Réf. CRMS : AA/AH/MSJ20048_663_ComtedeFlandre_Eclairage

Objet : MOLENBEEK-ST-JEAN. Rue Comte de Flandre, 20 / place Communale. Demande de permis unique portant sur la mise en lumière de l'Hôtel communal.

Avis conforme de la CRMS

Esquisse et plan des installations techniques extraits de la demande de permis

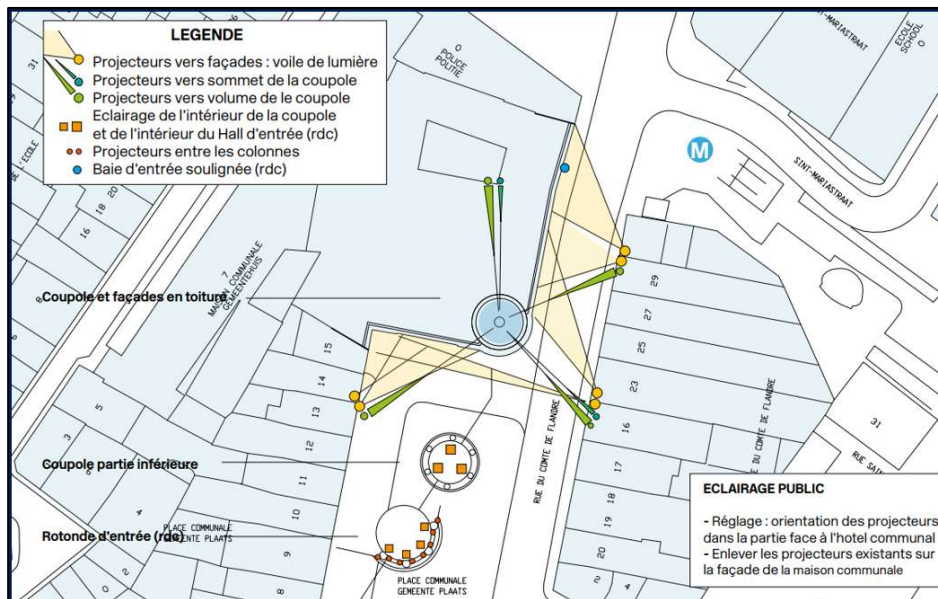
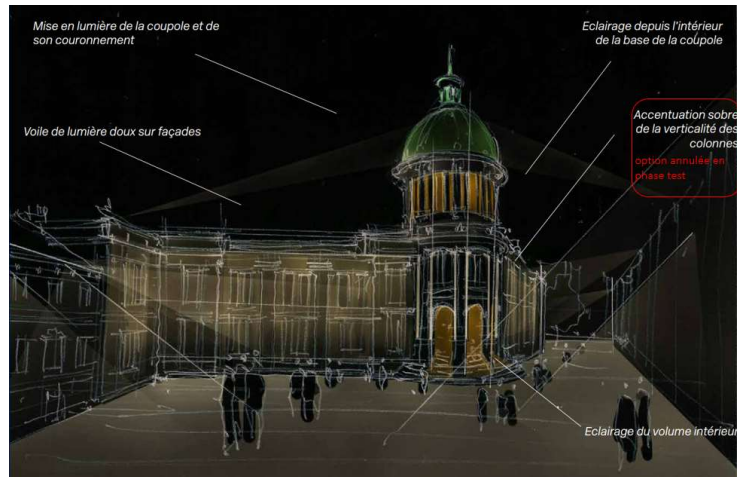
La Commission approuve le concept d'éclairage qu'elle estime valorisant pour l'édifice et adéquat sur le plan technique. Elle demande cependant de ne pas illuminer les pilastres d'angle étant donné le rendu peu satisfaisant de cette option, observé lors des tests. A l'instar des façades attenantes, la rotonde d'angle sera donc éclairée extérieurement par le voile de lumière diffusé par les projecteurs prévus à cette fin. Au besoin, ceux-ci seront réorientés en fonction de cette nouvelle configuration. L'angle du monument sera pour le reste et comme prévu, mis en évidence par l'illumination de la coupole et par l'éclairage de l'entrée principale et du tambour. Pour ce dernier, vu le peu d'intérêt architectural de son plafond également constaté lors des tests, la Commission recommande d'opter pour une puissance lumineuse minimale.

En ce qui concerne le niveau d'éclairage, la CRMS demande de maîtriser les effets du projet par rapport à son environnement et d'en éviter les nuisances potentielles, notamment pour les riverains de la place Communale et la rue du Comte de Flandre.

En ce qui concerne l'horaire de l'éclairage de l'Hôtel communal, pas renseigné dans le dossier, la Commission demande de s'aligner sur le projet de l'église et de prévoir l'extinction totale de l'illumination entre 0:00 et 5:00 heures, au minimum.

A gauche, photos HDR transformées à droite en images des valeurs de luminance avec indication de l'échelle en cd/m^2 © F. Descamps

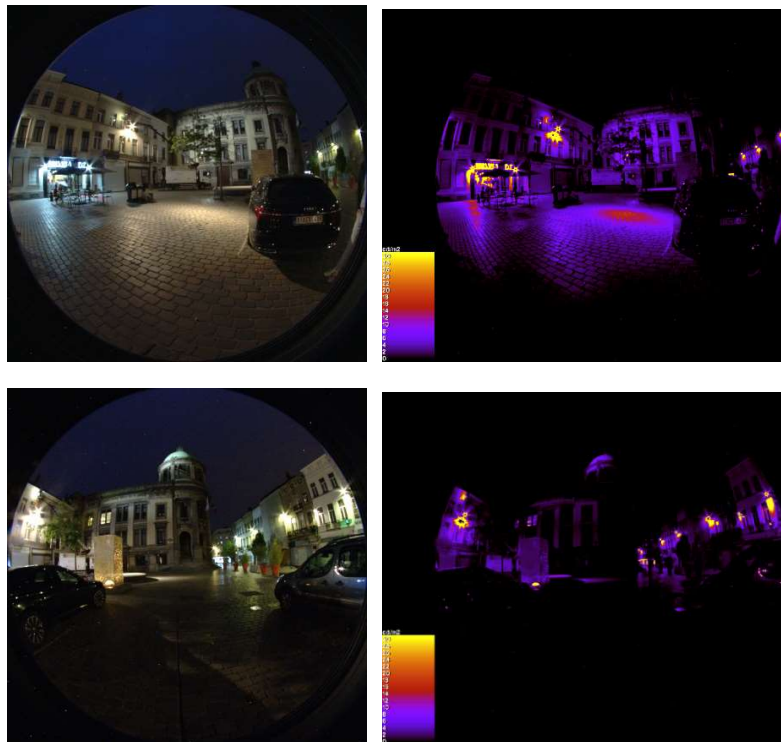
Dans ce contexte, pour requalifier l'image nocturne du site et pleinement bénéficier des qualités du projet d'illumination, il est indispensable de profiter de l'occasion pour ajuster l'éclairage public peu qualitatif de la place réaménagée il y a quelques années. Comme on le constate, la place comprend aujourd'hui des zones suréclairées (*niveau d'éclairage* supérieur aux normes) ainsi que des éléments éblouissants (*luminance* supérieure aux normes), ce qui perturbe les perspectives sur le monument classé et entrave le confort des riverains et des utilisateurs de la place.

Ces observations *de visu* se confirment par les prises de mesures des niveaux d'éclairage (valeurs lux) et de luminance (valeurs cd/m^2), qui avaient été effectuées in situ lors des tests en juin dernier et dont les conclusions ont été communiquées à l'auteur de projet. Dans certaines zones, le niveau d'éclairage s'élève jusqu'à 250 lux, valeur qui dépasse d'un facteur 10 (!) les recommandations du CIE mentionnées ci-avant. Tandis que la luminance de l'éclairage public haut et de certaines enseignes commerciales excède les 25 cd/m^2 , valeur au-delà de laquelle ces sources sont à considérer comme nuisibles. Il s'agit des « points jaunes » renseignés sur les photos ci-dessous. La CRMS demande d'ajuster cette situation

en fonction des valeurs maximales renseignées pour la zone E4 par la CIE en termes d'éclairement (table 2.2) et de luminance (table 2.6) (CIE 150-2003).
